Předmětem posuzování vlivů na životní prostředí podle zákona č. 100/2001 Sb., v platném znění (dále jen „zákon EIA“) je záměr „Pokračování těžby v lomu Mrač“ Č.J. 161777/2025/KUSK, kód záměru STC2730.

Podatel tímto podle § 8 odst. 3 zákona EIA v zákonem stanovené lhůtě 30 dnů, počítané ode dne zveřejnění informace o dokumentaci na úřední desce krajského úřadu, tj. do 9. 1. 2026, podává ke zveřejněné dokumentaci následující vyjádření.

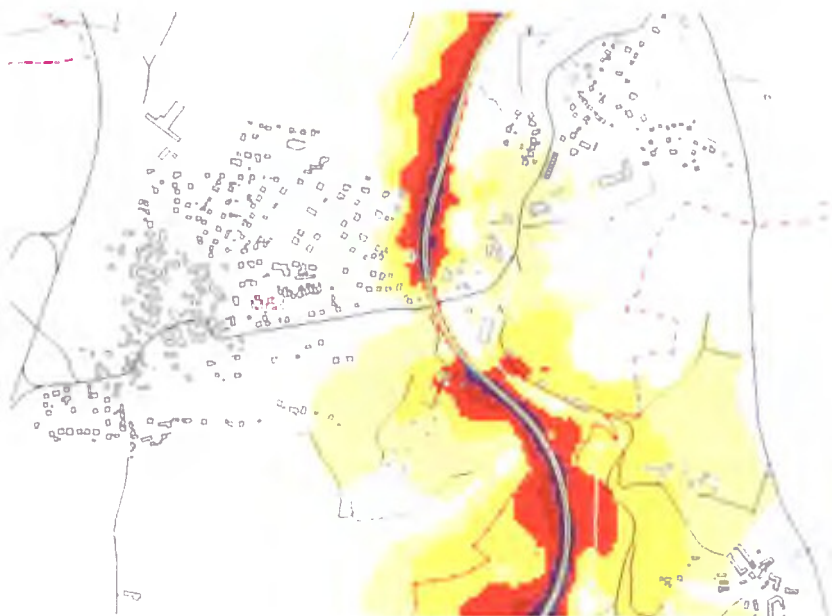
Jednoznačně kvantifikovat požadavek na zábor PUPFL a vyhodnotit jeho vlivy.

Provést posouzení kumulativních vlivů z hlediska hlukové zátěže v zájmovém území a tyto vlivy vyhodnotit z hlediska vlivů na veřejné zdraví. V dokumentaci je nedostatečně vyhodnocena kumulace vlivů. V dokumentaci nejsou řešeny synergické a kumulativní vlivy související se stávající železniční tratí, která vede ve vzdálenosti cca 120 m od posuzovaného záměru a představuje v zájmovém území významný zdroj hluku, jak dokládají mapy strategického hlukového mapování pro rok 2022 zveřejněné Ministerstvem zdravotnictví. Vypořádání: Železniční trať, silniční doprava a stacionární hlukové zdroje mají každý svůj hlukový limit. Je jistě možné tyto zdroje „formálně“ posčítat, nicméně není možné tento kumulovaný hluk nějak posoudit nebo porovnat s nějakým limitem. Z hlediska ochrany veřejného zdraví se má za to, že požadavky na ochranu veřejného zdraví jsou splněny, pokud jsou splněny jednotlivé hlukové limity pro dané typy hlukových zdrojů.

Požadujeme do hlukové studie doplnit výpočet celkového hlukového zatížení od provozu lomu a provozu na trati a následně toto vyhodnotit v rámci vlivů na veřejné zdraví. Jak je patrné ze strategických hlukových map

území Mrač je hlukově velmi zatížené. Proto trváme na uvedeném požadavku.

Vypořádání: Zábor PUPFL a jeho vyhodnocení je uveden v textu dokumentace v kapitole B.II. a v kapitole D.I.

Záměr samotný odvádí silniční dopravu mimo obytnou zástavbu Mrače, tedy kumulativní vliv této dopravy s dopravou na železnici zde vymizí nebo se výrazně sníží.
